**Datum** : 3 juli 2024  
**Aan** : Schoolbestuur VCSO, JOUS architecten  
**Onderwerp** : Vooroverleg uitbreiding de Opdracht Ureterp

**Deel 1. Beoordeling uitbreiding definitief ontwerp:**

## Deel 2. Beoordeling uitbreiding aan de westzijde:

Figuur 1: Definitief ontwerp

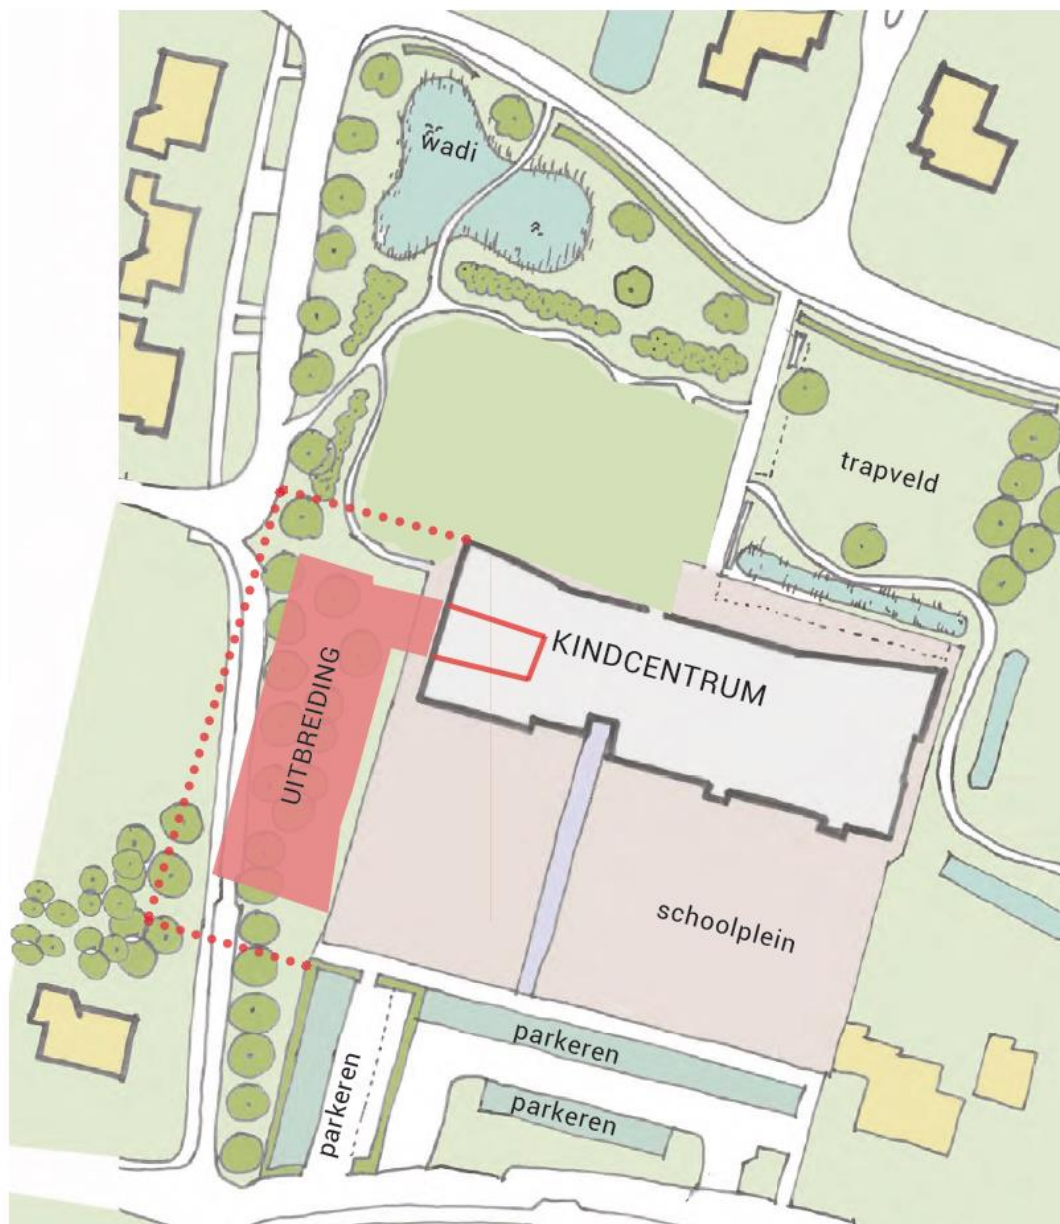
De locatie van de uitbreiding en de vorm, opzet en het volume van het gebouw zijn een logische keuze welke vanuit een heldere afweging zijn voortgekomen. Het gebouw past in de groene ruimte welke hierin zoveel mogelijk behouden blijft. Doordat het parkeren en ontsluiting verplaatst is en minimaal wordt gehouden blijft het groene karakter behouden. De verschuiving van het gebouw geeft voor de gemeente geen bezwaren ten opzichte van het eerste plan. Indien hiermee het draagvlak wordt vergroot en de impact voor omwonenden wordt verkleind heeft dit wel de voorkeur vanuit de gemeente.

In tabel 1 van de VNG-publicaties is de milieucategorie bepaald. Een school valt onder milieucategorie 2. De grootste afstand is hierin 30 meter.

Er is voor een school met kinderopvang een onderscheid tussen de buitenschoolse opvang (BSO) en het kinderdagverblijf (KDV) ten aanzien van de buitenruimte. Waarbij de buitenruimte KDV direct moet grenzen aan het kindcentrum, is dit niet zo bij BSO. Dit betekent dat de schoolpleinen direct aan het gebouw gelegen zijn en de afstanden vanaf deze pleinen of schil van het gebouw gerekend worden. In het definitief ontwerp is hiermee rekening gehouden met de situering van het gebouw en de pleinen. De afstand van 30 meter wordt hierbij gehaald. Hierin ziet de gemeente voor het RO-spoor dan ook geen bezwaren. Ten tijde van de vergunningverlening dient er een akoestisch onderzoek aangeleverd te worden ter onderbouwing van de milieutechnische afweging.

Een school kan ook hinder ondervinden van de omgevingsgeluiden. In het geval van de uitbreiding zijn de direct aangrenzende geluidsbronnen de wegen Fügelliet en Mounestrijtte aan resp. de noordzijde en zuidzijde van de uitbreidingslocatie. Daar waarop de wegen de toegelaten snelheid voor het gemotoriseerde verkeer beperkt is, of waar de inrichting zich niet leent voor snel doorrijdend gemotoriseerd verkeer zijn deze niet verder onderzoeksplchtig. Het gaat om wegen met een maximumsnelheid van 30 km/uur, woonerven. In het geval van dit plan is hiervan sprake.

Vanwege de toename van verhard oppervlak is er een watercompensatie nodig. De watertoets en het te compenseren wateroppervlak moet bij de vergunningsaanvraag van de uitbreiding worden ingediend.

Op basis van de beoordeling tijdens het vooroverleg heeft de ambtelijke afdeling van gemeente geen ruimtelijke bezwaren tegen het definitief ontwerp zoals deze nu voorligt. Er wordt dan ook positief geadviseerd om hieraan tijdens de vergunningsprocedure planologische medewerking verlenen. Dit betekent niet dat het beoordeelde plan nu al goedgekeurd is door de gemeente Opsterland. Hiervoor moet er een vergunningsaanvraag ingediend worden waarbij het plan ook op de overige geldende bouwvoorschriften, wet- en regelgeving wordt getoetst. Nadere onderzoeken, onderbouwingen en detailtekeningen moeten hierbij worden ingediend om te komen tot een volledige toetsing op deze aspecten.

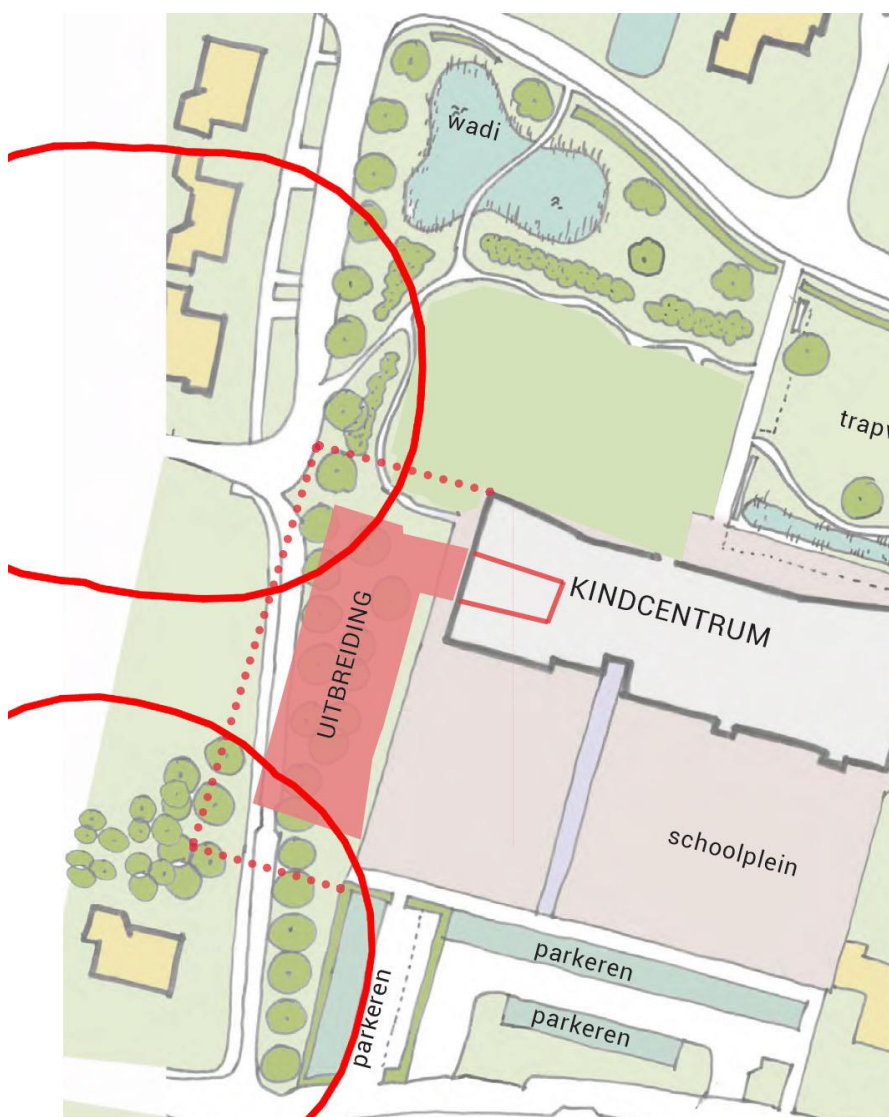
De locatie van de uitbreiding en de vorm, opzet en het volume zijn in deze situatie minder logisch. Door de vorm van het bestaande gebouw is er een lastige aansluiting te vinden. Om het huidige gebouw functioneel te houden (o.a. lichtinval) is er afstand nodig en/of compensatie vanuit het huidige gebouw. Dit heeft als gevolg een grotere (openbare) ruimteclaim. De groene ruimte wordt verhard en hierdoor onderbroken. De openbare ruimte moet hiervoor ingrijpend veranderd worden door kap van de bomen en bosschages, het verleggen van de wegenstructuur (fietspad) en doorgaande lijnstructuur van de Mounestrijtte wordt onderbroken.

Met inachtneming van de uitgangspunten zoals beschreven in deel 1 en de hierbij gehanteerde VNG milieu afstanden valt een uitbreiding aan de westzijde binnen de 30 meter zonerings. De lokalen maar vooral de pleinen komen dicht op de omliggende woningen te staan. Hierin voldoet het plan niet.

Op basis van de beoordeling van het plan uitbreiding aan de westzijde constateert de ambtelijke afdeling van gemeente wél ruimtelijke bezwaren. Het plan heeft een grote impact op de openbare ruimte, wegen en groenstructuur. Ook welstand heeft deze geuit en vanuit stedenbouwkundig oogpunt wordt deze lijn gevolgd. Ten aanzien van geluid overschrijdt deze de VNG milieu afstanden. Er wordt dan ook negatief geadviseerd om aan dit plan tijdens de vergunningsprocedure planologische medewerking te verlenen.
